# 第8回 砂蘭部川河床低下対策検討委員会 『砂蘭部川ニュースレター No.8』

(平成27年10月20日開催)

渡島総合振興局 函館建設管理部

## 今年度の試験施工と調査計画

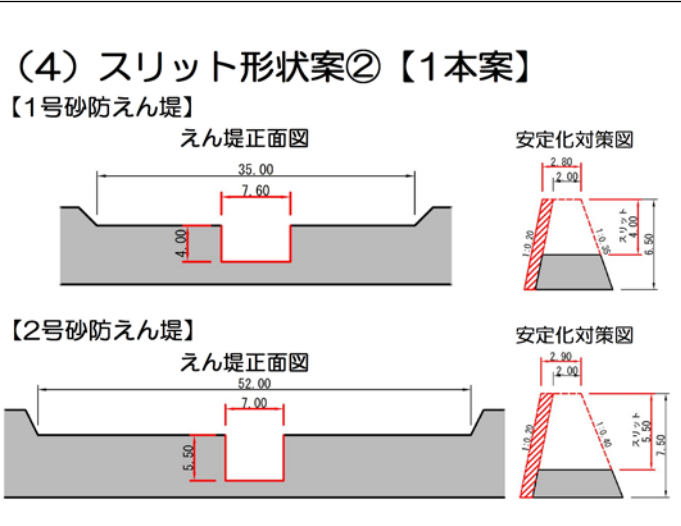
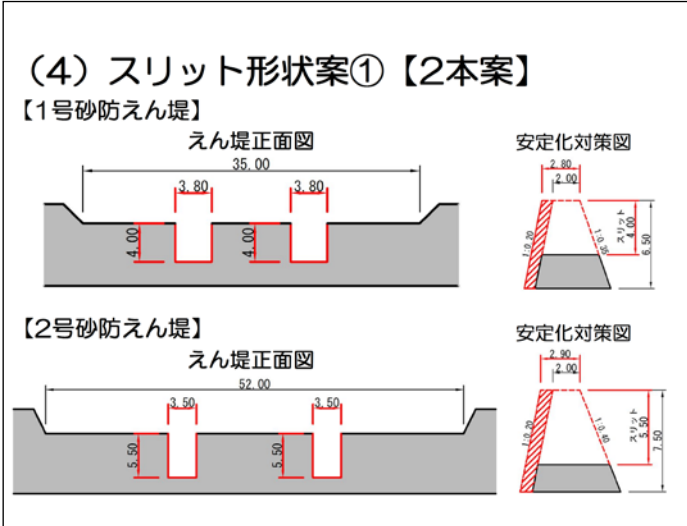
(専門委員) 現場では溝埋工下流がかなり洗掘を受けているということであった。1案では被覆材は流されてしまう。新設する溝埋工はそれほど高さが低いということなので2案の方がよい。ただし、既設溝埋工下流が洗掘を受ける可能性があるため、1案、2案の折衷案がよい。

(専門委員) 強度の高い袋材の使用は可能か。

(専門委員) 下層は普通の袋材を、水が当たって浸食を受けやすい箇所には強度の高いものを使うなどしてはどうか。

(専門委員) 現場を見たが、みお筋は前と同じで出水時の写真のように川全体に広がっているようには見えない。溝埋工を設置したことで河川水が分散して流れると判断してよいのか。また、被覆材をどう効果的に敷き詰めて、これ以上砂岩層の河床低下が起こらないようにするのが重要。被覆材の具体的な厚さと礫径はどれくらいか。被覆材が残るような工事をお願いしたい。

●被覆材を止めるという意味では、2案。被覆材が全部残ることは考えられない。流れた被覆材は下流に溜まるので、流れる部分も想定してやった方がよい。

●よいところを組み合わせるやってみる、やってみないとわからないところもある。いかに止めるか、その対策をしっかり考えた方がよい。

●流出する被覆材の量も考慮して施工するとは思いますが、専門家に任せてはどうか。今この場で決めてよいものか。

(専門委員) 被覆材は掘れるだろうが、どこまで掘れるかはわからない。下流が洗掘されると既設溝埋工が崩れてしまう。それは避けたいので洗掘防止には1案がよいが、下流の溝埋工も計画しているなら2案の溝埋工もやってはどうか。

(専門委員) 事務局は渡邊先生と相談し、いかに効率的な流出防止を図るか検討していただきたい。

(事務局から) 強度の高いものは2倍くらいの価格になるので、なるべく袋材を使わないで礫径の大きい被覆材を使うことで対応したいと思います。

(事務局から) 出水時の現地観察から、増水時に河川水が広がるということです。礫径は平均10cm以上のものを選んで大小バランスよく入れます。被覆材の厚さは最深箇所まで2m程度です。

3. 決定内容：  
試験施工については、1案と2案の折衷案とし、実施案は渡邊委員の確認をとる。実施期間は小川委員への確認後とし、実施後、事務局提案に従って水質汚濁調査を実施する。  
えん堤スリットの本数については、1号砂防ダム、2号砂防ダムともに1本とするが、1号砂防ダムのモニタリングの結果により、状況に応じて2号を再検討する。

砂防えん堤スリット形状案

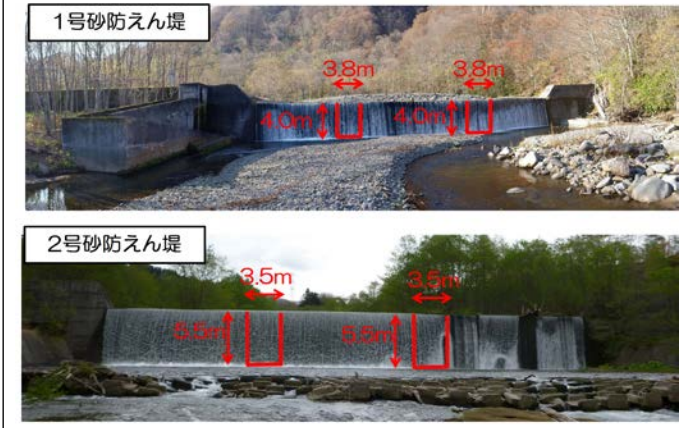
- スリット1本にこだわるのは、維持管理を考えてのこと。流木がたまると魚がのぼれない。そこさえしっかりしてもらえばどちらでもよい。
- 1本にすることで下流にどういう影響が出るのか、常時その影響が続くのか。それが心配。また、維持管理対策の方法はあるのか。  
(事務局から) 維持管理は努力します。しかし、できていないものも多く、維持管理費も減少している中で、絶対大丈夫とは言えないのが実態です。

- 洪水時、平水時における1本、2本それぞれのスリットを流れる流量、流速のデータはないのか。  
(専門委員) 実験結果を詳細に知りたい。実験では洪水時に土砂をためて、融雪時に全部流すことになっている。砂防部川も融雪時は同様に流れるのか。実験結果を砂防部川に当てはめてよいものか気になる。
- (事務局から) 実験は融雪時15 m<sup>3</sup>/sが168時間(7日間)流れ続けます。砂防部川では、第6回委員会の「スリット化影響の検討」の時に、3.4 m<sup>3</sup>/s、65日間として計算しています。年によってばらつきはありますがおよそ10カ年の平均です。融雪の状況は現場によって少し異なりますが、堆砂域の粒径は実験の現場とほぼ同じです。

- (専門委員) スリット幅については、理論的に決められたものであればどちらでもよいが、将来的な維持管理のことを考えると1本でよいと思う。1号は今のところ下流の洗掘の問題はなく、流木が堆積しているので1本でよい。2号は下流が洗掘されているので、1本にするのであれば水を分散させる必要がある。
- (専門委員) 2号については、1本にすると下流で礫をためようとしているところで高速流の影響により礫の捕捉が難しくなる。2本にすると高速流の対応を考えなくてよいが流木の対策が必要になるので難しい。

- 具体的に下流へどういう影響がどの程度あるのか。大きい、少ないではわからない。また、影響がどれくらいでおさまるのか。濁水を下流に流さない配慮がないと、1本案を賛成できない。
- (専門委員) 1号砂防ダムでスリット1本にして様子を見て、都合が悪ければ変更すればよい。下流で溝埋工をやっていくので、早く着工して礫を供給しなければならない。

- 1本でよい。濁りや流出量が同じであれば、メンテナンスは簡単なほうがよい。
- (専門委員) 魚の観点からは、1本も2本も魚がのぼる効果は変わらない。サクラマスがのぼれる流速、1.5m/sを超えなければどちらでもよい。スリットに関しては砂礫、砂利を流す効果が大事ではないか。治山ダムについても検討する必要があるが、砂防ダムで得られた見解をできるだけスムーズに流域全体に伝えるようにしてほしい。

- (専門委員) 土砂移動の観点からは、1本も2本も同じ。結論は出しにくい。
- 河床への影響、海への影響がどちらも変わらないなら1本でも2本でもよい。
- 1号砂防ダムは1本を前提にやってもらいたい。2号もある程度決めておかないと委員会が終わらない。
- 1号も2号も1本であってほしい。メンテナンスがいらないということと、それが川の自然の流れだと思う。スリット化による影響も、洪水時、融雪時を1年間観測とするとある程度見えてくるのではないかな。

- どちらでも同じなら専門家に考えてもらって、1日も早く着手してほしい。
- 何に対する影響がどれくらい出たら検討するのか、具体的に決めておかないといけなのではないかな。
